PREVOST

BULLETIN DE GARANTIE

Bg06-03

DATE : FÉVRIER 2006	SECTION : 06 - Électricité
EXPIRATION: FÉVRIER 2008	
SUJET : AJOUT D'UN RELAIS SUR LE CIRCUIT D'ALIMENTATION DU VENTILATEUR DE TOILETTE (XLII AVEC TRANSMISSION ZF-ASTRONIC)

FIGURE 1: BOITE DE JONCTION ARRIÈRE

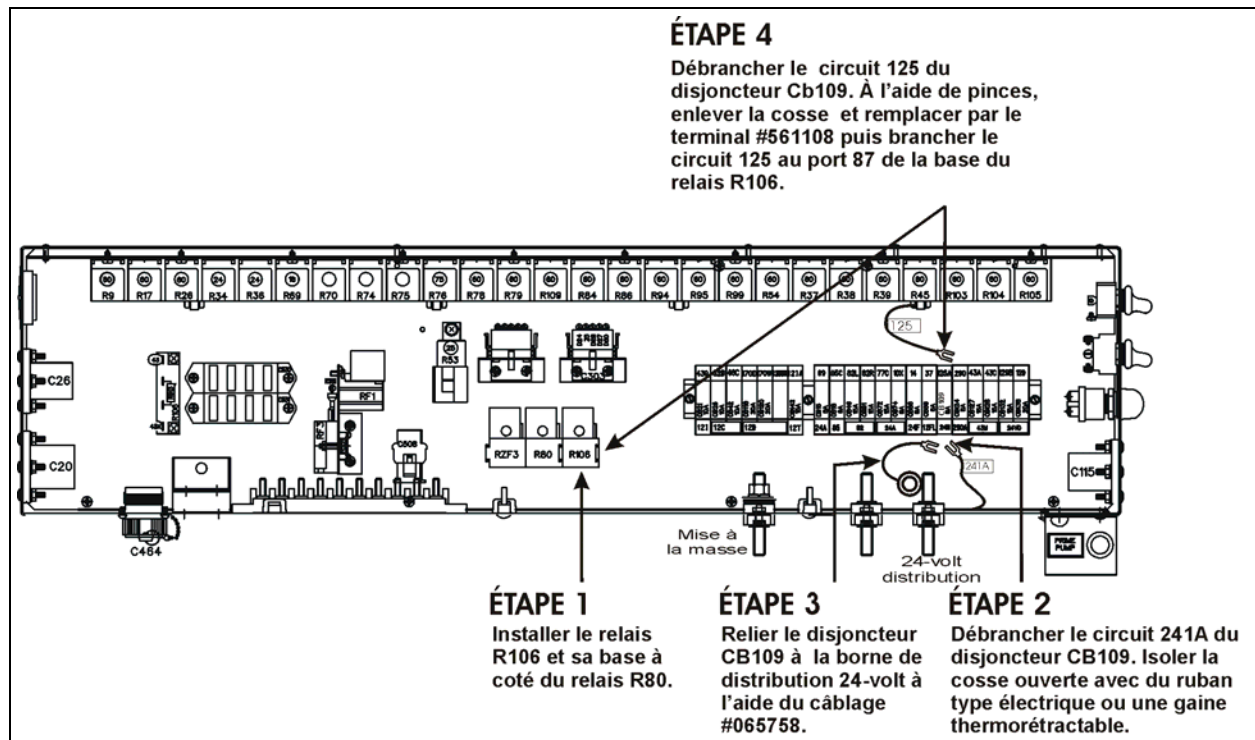
Pour les véhicules ci-haut mentionnés, il est nécessaire d'installer un relais sur le circuit d'alimentation du ventilateur de toilette. Lors de l'arrêt du moteur, le ventilateur continue de tourner sur son élan et devient en quelque sorte un générateur de courant. Ce courant non souhaité alimente le module de contrôle de la transmission ZF, ce qui génère un code d'erreur associé à la transmission ZF-Astronic.

1. Dans le compartiment moteur, ouvrir la boîte de jonction arrière.
2. Suivre les 7 étapes des figures 1 et 2.
